Haava kinnistu projekteerimistingimuste eelnõu kooskõlastamine märkustega lisa „Ristumiskoha ehitamise nõuded“

Võttes aluseks ehitusseadustiku (edaspidi EhS) § 99 lg 3, määrab Transpordiamet järgmised nõuded Haava ja Kase kinnistute ühise ristumiskoha ühendamiseks riigiteega.

Joonis 1. Ristumiskoha pikikallete kujundamine

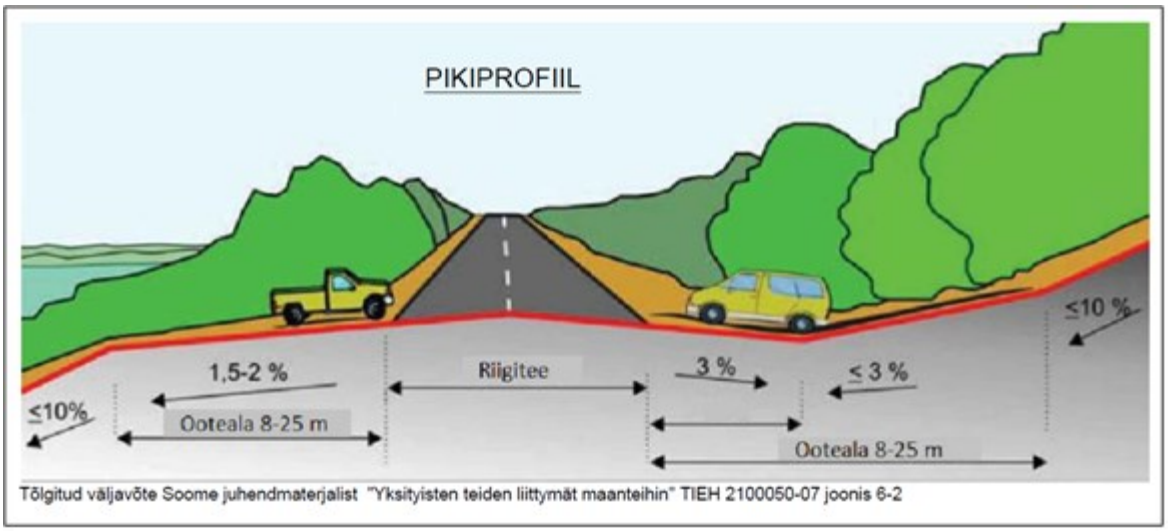
11. Ristumiskoht projekteerida riigiteega võimalikult täisnurga all. Ristumiskoha pikikalded määrata vastavalt alltoodud joonise põhimõtetele arvestusega, et riigitee alusele maale sademevett üldjuhul ei juhita.
